VYSVĚTLENÍ a ZMĚNA ZADÁVACÍ DOKUMENTACE č. 8

Veřejná zakázka:	
Název veřejné zakázky:	Rekonstrukce areálu Regionálního muzea v Jílovém u Prahy
Druh veřejné zakázky:	veřejná zakázka na stavební práce (§ 14 odst. 3 ZZVZ)
Režim veřejné zakázky:	podlimitní veřejná zakázka (§ 25 ZZVZ)
Druh zadávacího řízení:	Zjednodušené podlimitní řízení (§ 53 ZZVZ)

Dotaz č. 1

TABULKY STÁVAJÍCÍCH ZÁMEČNICKÝCH PRVKŮ

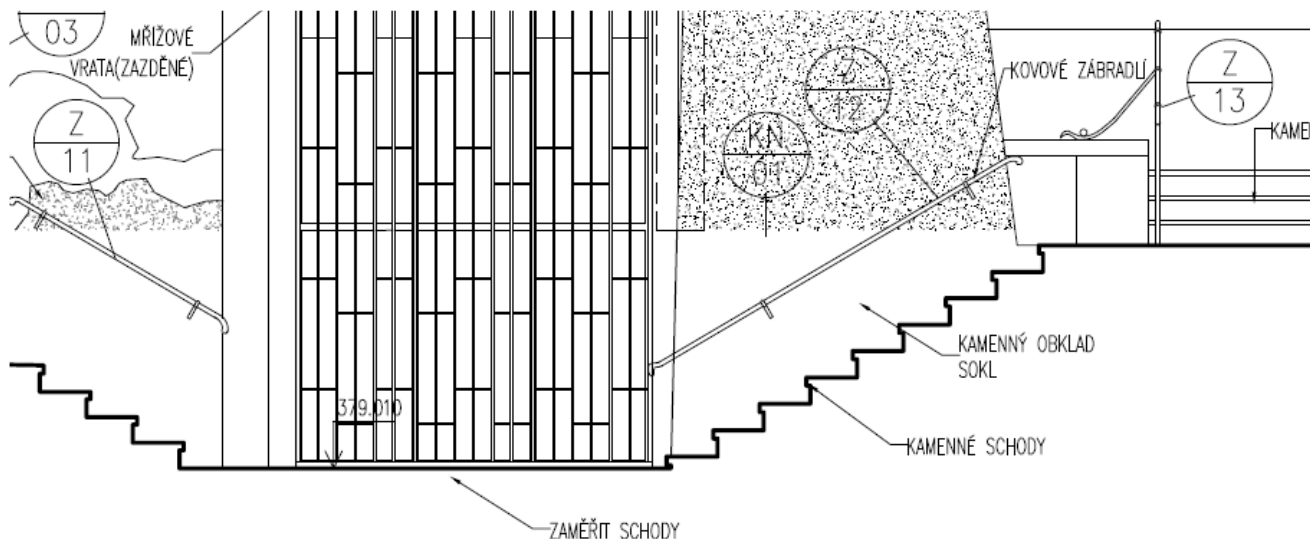
V tabulkách zámečnických výrobků v PD 02 Dvorní fasády je popsána repase stávajících kovových madel Z 11 a Z12 (viz položky 131 a 132 v soupisu prací 02 D.1.1 Rekonstrukce dvorních fasád

Repase pravděpodobně stejných stávajících kovových madel je uvedena také v tabulkách zámečnických výrobků v PD 01 Rekonstrukce areálu. Tato madla jsou zde označena jako Z7 a Z8 (viz položky 93 a 94 v soupisu prací 01D.1.1 Pol ASŘ – zárubní a opěrné zdi).

Nejedná se o duplicitu? Žádáme o kontrolu a vysvětlení.

Zadavatel uvádí, že se skutečně jedná o dublovanou položku. Zadavatel aktualizuje znění Přílohy č. 3, Slepý soupis stavebních prací a výkaz výměr, a to následovně:

Položky Z/11 a Z/12 zůstávají zachovány. V části „Rekonstrukce areálu“ byly odstraněny položky pro prvky Z/7 a Z/8.
